Dodatek č. 1 ke Smlouvě o dílo č. SML1029531

1. Smluvní strany uzavřely dne 30. 8. 2023 Smlouvu o dílo č. SML1029531, jejímž předmětem bylo plnění podlimitní veřejné zakázky s názvem „Mezní – rekonstrukce komunikace – 2. etapa“ (dále jen „**Smlouva o dílo**“).
2. Tento Dodatek je uzavřen mezi objednatelem a zhotovitelem z důvodu objektivních změn, které vznikly při plnění Smlouvy o dílo k podlimitní veřejné zakázce s názvem „Mezní – rekonstrukce komunikace – 2. etapa“.
3. Potřeba víceprací a méněprací vznikla v důsledku okolností, které objednatel jednající s náležitou péčí nemohl předvídat. Vícepráce nebyly v požadovaném rozsahu zahrnuty

Změna během výstavby č. 1

Název stavby:	Mezní – rekonstrukce komunikace – 2. etapa
Číslo smluvního vztahu:	MIROS24200616
Název části stavby (PS, SO):	SO 101.3, 101.4, 101.5 SO 401.3, 401.4, 401.5
Na základě oznámení projektanta/zhotovitele/objednatele/provozovatele o skutečnostech, které vyžadují provést změnu smluvní dokumentace. Změna se týká technického řešení díla s dopadem na jeho smluvní cenu/termín dokončení díla.	
Původní řešení dle smluvní dokumentace: dle projektové dokumentace zpracované společností ADVISIA, s.r.o., Pernerova 659/31a

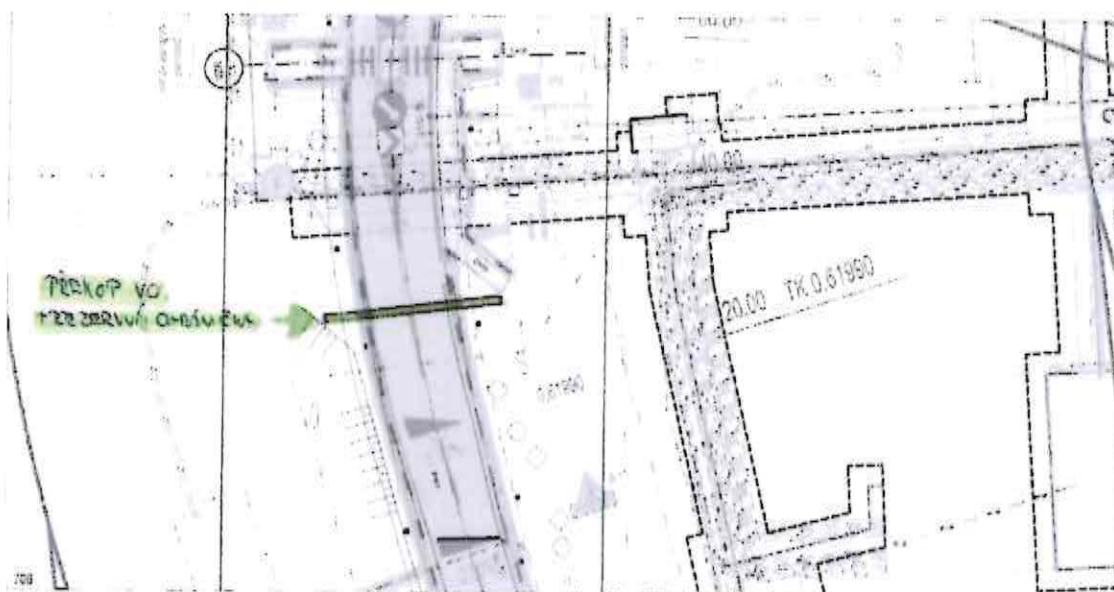
4) Nová položka-zásyp chráničky pískem-délka 10 m, šířka 50 cm, II.zásypu 15 cm-práce+materiál-celkem 0,75 m3

5) Nová položka-Výstražná folie-elektrikářská-práce+materiál-délka 12 m

6) Nová položka-zásyp bet.recyklátem-délka 10 m, šířka 0,5 m, hloubka 0,25 m-materiál+práce-vč.hutnění-celkem 1,25 m3

PŘÍČINA / DUVOD : Na základě požadavků správce VO a po domluvě s TDS bude v rámci stavby vybudován rezervní překop a chráničky pod asfaltovou komunikací rekonstruovaného úseku Mezní ulice-II.etapa pro případně budoucí potřeby VO a nebo pro případ nutnosti překopu přes komunikaci. Rezervní překop a chránička budou po domluvě se správcem VO umístěny pod ochranným pásmem kolektoru THMÚ v TK cca 0,625. Zhotovitel tento překop nechá geodeticky zaměřit a předá toho zaměření zhotoviteli a správci VO. Ve výkazu výměr jsou odečteny zení práce a nové konstrukce z VV k SoD. Pod komunikací bude chránička uložena v hloubce min 1,0 m. Všechny tyto skutečnosti jsou součástí tohoto ZL č.12.
